Oggetto: Cava “Batano-Sassina”, fraz. Balbano, Comune di Lucca, ditta “Soc. Cave Balbano srl.

“Progetto di coltivazione e ripristino ambientale”, documentazione integrativa pervenuta in data 17/10/2017, Prot. 163346.

Osservazioni

Fig.1 – Planimetria con ubicazione della traccia della sezione di verifica

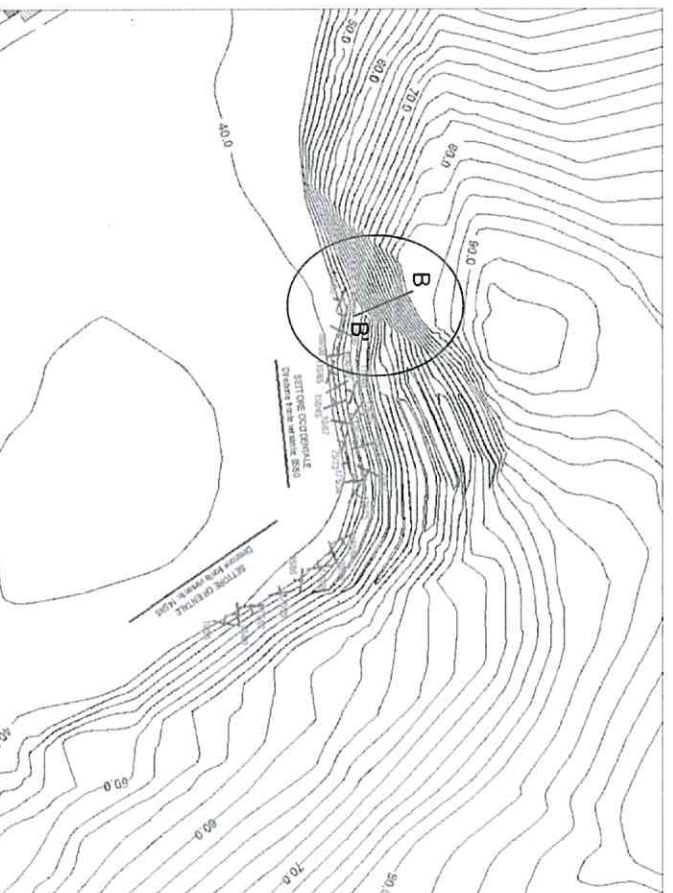
La sezione A individuata per la verifica non corrisponde al settore di maggiore criticità in corso d’opera, osservato nel sopralluogo svolto (v. Fig.2); si richiede pertanto di effettuare una verificare di stabilità anche per la sezione BB1, indicata nella planimetria allegata in figura 1, con particolare riferimento ai possibili cinematismi tra il fronte roccioso (direzione immersione circa 160° inclinazione circa 85°) e le famiglie di fratture individuate che evidenziano la possibilità di sviluppo di scioglimento planare lungo la K5 e di formazione di cunei, come rilevabile dagli stereogrammi della relazione anzi citata.

Fig.2 – Fronte di verifica con evidenziata l'area soggetta a colamento detritico

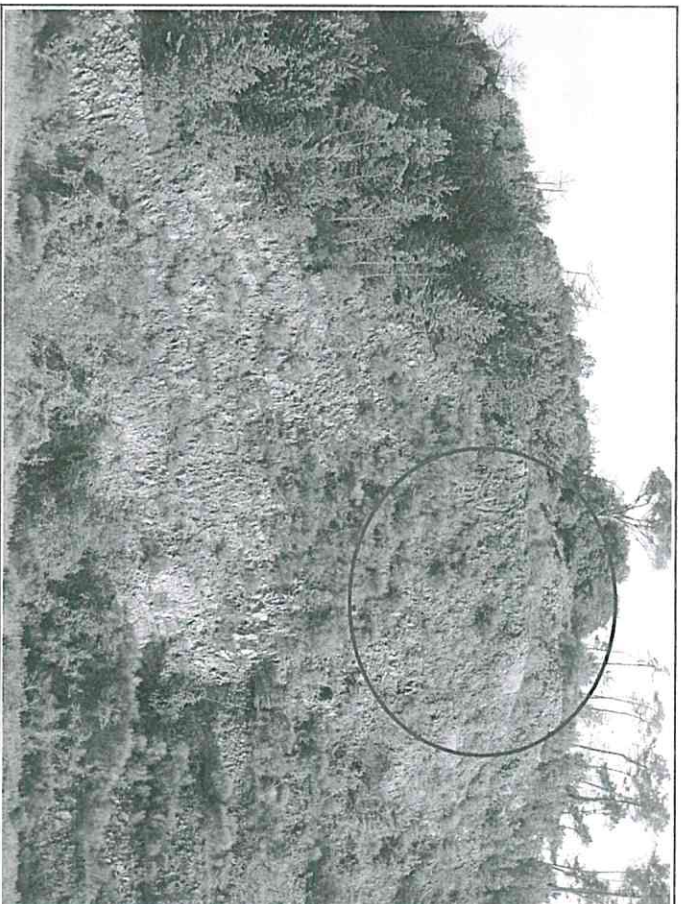
Sempre durante le fasi operative del ripristino, dovranno essere previste opere di contenimento per il materiale detritico del cappellaccio (v. Fig.2).
